## Neue Schließplatte und neue Innentür in Mikrowellen-Kompaktgeräten

EMWK 1050.0 - EMWG 1050.0 - MWGC 610.1

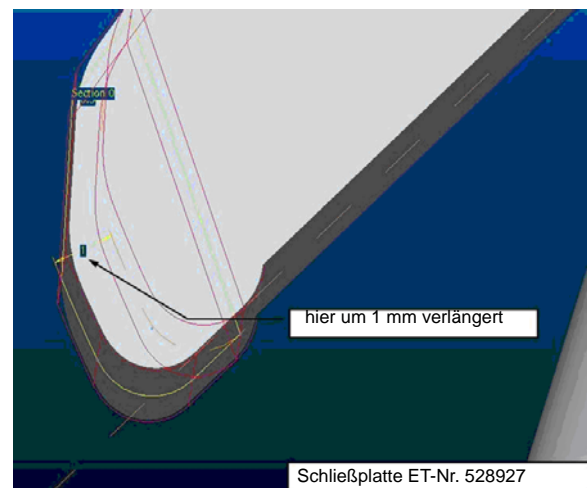
Folgende Teile wurden verbessert, um die Stabilität zu erhöhen

- Schließplatte - Hebellänge um 1 mm erhöht
- Rahmen Innentür - verstärkt in der Breite, um dauerhaften Kontakt zwischen Träger und Zapfen während der Bedienung zu gewährleisten. So wird garantiert, dass der Träger unabhängig von der Hebelposition gedreht werden kann

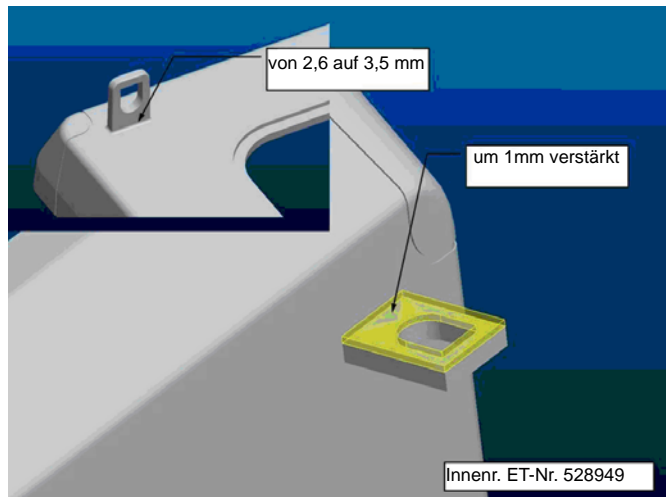
1. Rechte und linke Schließplatte austauschen.

2. Tauschen Sie den Innentürrahmen aus.  
 Der Rahmen ist um 1 mm verbreitert  
 und die Basis verstärkt.

Durch diese Verbesserungen kann die Schließplatte mechanisch gut funktionieren und ist besser stabilisiert. Extreme Positionen werden durch den Haken verhindert, ohne dass die Schließplatte in die Sicherheitsposition gelangen kann, wenn der Haken ausgehakt ist. Haken wurde verstärkt, wodurch die Bruchgefahr reduziert wurde.

#### ET-Nummern

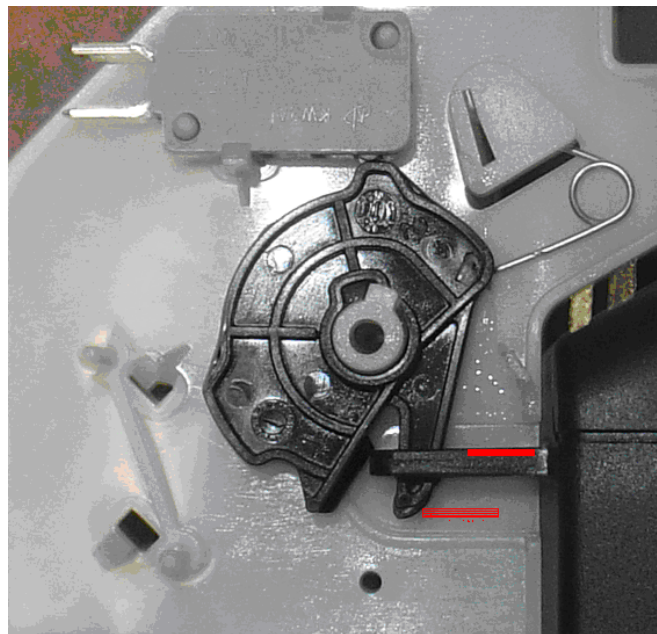
Innentürrahmen: ET-Nr. 528949  
 Schließplatte: ET-Nr. 528927

Die Ersatzteile sind 1 zu 1 austauschbar.
